# 4344\_20211006\_Inhoudelijke vragen / opmerkingen plan Ooststraat

woensdag 6 oktober 2021

## **Brandveiligheid (VRZHZ)**

BEGANE GROND

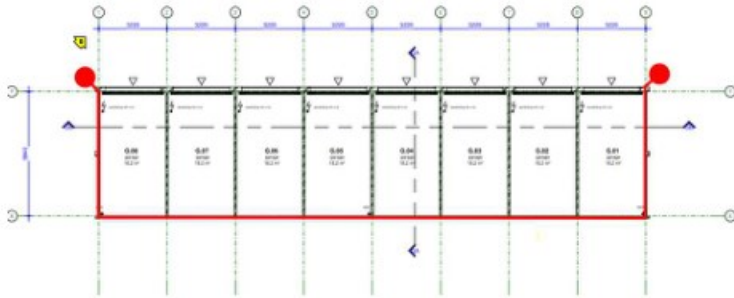
- De brandwerendheid van de oostgevel dient op plattegrond- en geveltekening van Roos Ros Architecten te worden weergegeven (WBDBO in minuten).
  - *Wordt hiermee de gevel op as 15 bedoeld? Zie pagina 7 van rapport M3E; dit is toch niet benodigd? Wij gaan uiteindelijk wel mee in dit advies. Is dus verwerkt.*
- De brandwerendheid van de 3 gevels van de garageboxen op / nabij de perceelsgrens dient op tekening 4344-DO-050 van Roos Ros Architecten te worden weergegeven (WBDBO in minuten).
  - *30 minuten grens is verwerkt*

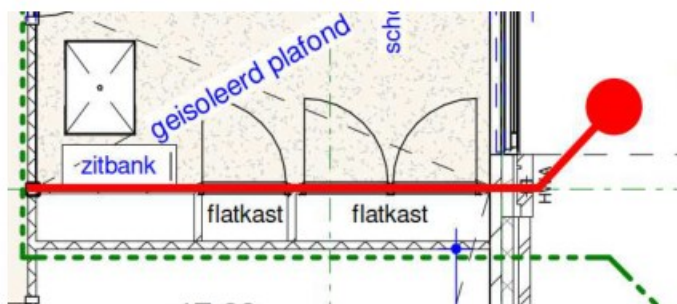
- ✓ • Op de plattegrondtekeningen van Roos Ros Architecten dient in het renvoer achter "Rookmelder" nog aanvullend "conform NEN 2555" te worden vermeld.
  - *Hebben we verwerkt*
- ✓ • In de entreehal / trappenhuis zijn 2 flatkasten gesitueerd. Aangezien deze in een extra beschermde vluchtroute zijn gelegen dienen deze kastconstructies ten minste te voldoen aan brandklasse B en rookklasse s2, bepaald volgens NEN-EN 13501-1. Dit dient op de plattegrondtekening van Roos Ros Architecten te worden vermeld (bijv. in renvoer) en t.z.t. ook middels productinformatie te worden aangetoond.

Een andere optie is om deze flatkasten ten minste 30 minuten brandwerend uit te voeren.

- *Wij zullen de 30 WBDBO scheiding over flatkasten heen tekenen en deuren voorzien van dranger.*
